質 疑 回 答 書

工事名又は業務名
片山保管所改築工事

別紙1

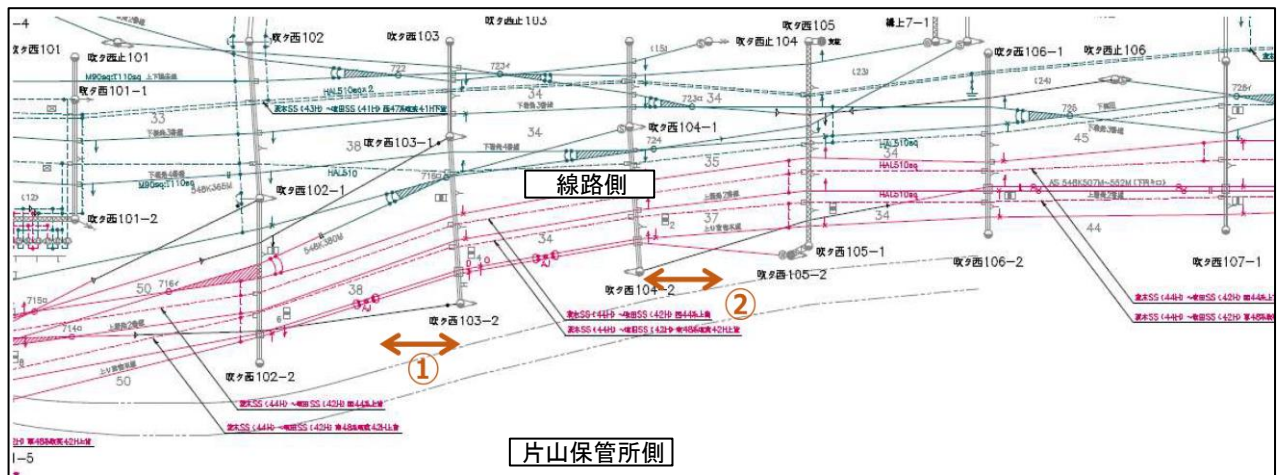
5	質 疑 事 項 (図面番号: 番 仕様書: 頁 設計図書: 頁)
	98号代価表「列車監視」内で工事管理者及び列車見張員の労務単価は公共工事設計労務単価の職種にはありませんが、他のどの職種と同等とされているのでしょうか。ご教示ください。
	回 答
	見積をもとに積算しております。
6	質 疑 事 項 (図面番号: 番 仕様書: 頁 設計図書: 頁)
	2号内訳書に「JR西日本線路敷地内架線防護一式」とありますが、特記仕様書1頁には「営業線近接工事に伴い、線路構内の架線防護が必要となる箇所において、鉄道管理者へ防護依頼を行うものとする。」とあります。一体、何の費用を見積ればよいのでしょうか。図面提示、詳細数量の開示をお願いします。
	回 答
	箇所①②それぞれに以下の作業について鉄道管理者に依頼するものです。 吊架線防護:2箇所(管防護3m×2=6m)設置撤去 トロリ線防護:2箇所(管防護3m×2=6m)設置撤去 別紙1の参考写真等を参照してください。

【防護範囲】 種別:目印防護

①吹タ西103-2号…吊架線:2箇所(黄色ポリ管3m×2) トロリ線:2箇所(黄色ポリ管3m×2)

②吹タ西104-2号…吊架線:2箇所(黄色ポリ管3m×2) トロリ線:2箇所(黄色ポリ管3m×2)

※ハンガ(トロリ線を吊るための金具)は防護しない
